## Keuringsverslag van een elektrische laagspanning- en zeer lage spanningsinstallatie

NIET CONFORM

Straatnaam: Aaigembergstraat  
Huisnummer: 57  
Busnummer:  
Postcode: 9420  
Gemeente: Aaigem  
Land: België

Controlebezoek van een oude huishoudelijke elektrische installatie van een wooneenheid bij verkoop op vraag van de verkoper volgens (KB 08/09/2019) - AREI Boek 1- 8.4.2. en 8.2.1. en 4.2.4.3.

Afbeelding schakel- en verdeelbord:

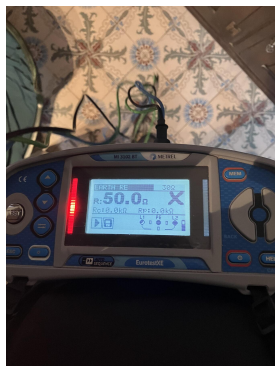
15.03 Verdeelbord is niet van klasse I of II. (Boek 1 Onderafdeling 5.3.5.1.A.)

15.05 De deur en/of afschermplaat van het schakelbord dient (terug)geplaatst worden. Aanraking van onder spanning staande delen mogelijk. (Boek 1 Afdeling 5.1.4. en 5.3.5.1.A. en 4.2.2.3.)

15.07 Verdeelbord dient vervangen te worden, de beschermingsgraad tegen rechthoekse aanraking is onvoldoende. (Boek 1 Onderafdeling 4.2.2.3.)

15.09 De genaakbare, naakte onder spanning staande delen zijn onvoldoende afgeschermd. (Boek 1 Afdeling 5.1.4. en 4.2.2.3.)

15.17 De beschermings- en bedieningstoestellen betreffende stroombanen waarvan de energie tegen verschillende tarieven geleverd wordt, moeten op afzonderlijke panelen gegroepeerd worden, die ten minste 10cm van elkaar verwijderd zijn of in aparte kasten. Duidelijke opsplitsing is dus noodzakelijk. (Boek 1 Onderafdeling 5.3.5.1.C.)

Zekeringen niet los te krijgen, waardoor kast niet open kan!
